**ODPOWIEDZI NA PYTANIA
ZAMÓWIENIE PUBLICZNE NR 11/I/PN/2017**

„Rozbudowa istniejącej linii sortowniczej odpadów o system mechanicznego i biologicznego przetwarzania odpadów (kompostowanie i stabilizacja), polegająca na budowie Zakładu Segregacji i Zagospodarowania Odpadów w Wałbrzychu przy ul. Beethovena” – roboty budowlano montażowe – infrastruktura techniczna i hala do mechanicznej segregacji odpadów”

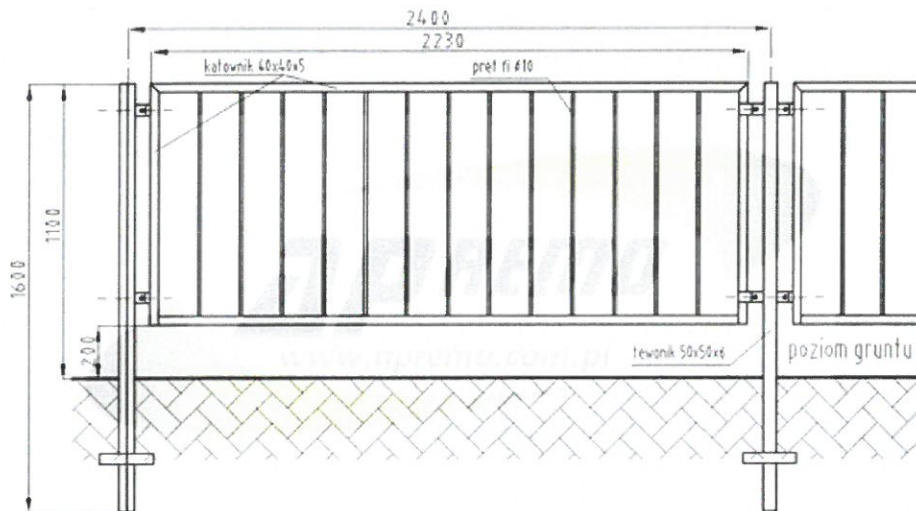
Pytanie 2

Zwracamy się o udostępnienie dokumentacji dla muru oporowego z balustradą (ob. nr 15)

Balustrada typu barier drogowych.

WYMIARY/mm/: wys. 1100 nad gruntem, rozstaw słupków 2400

MATERIAŁ: stal

ZABEZPIECZENIE: cynkowanie

KOLORY: szary (ocynk)

MONTAŻ: zabetonowanie

OPCJE: przykręcane do podłoża
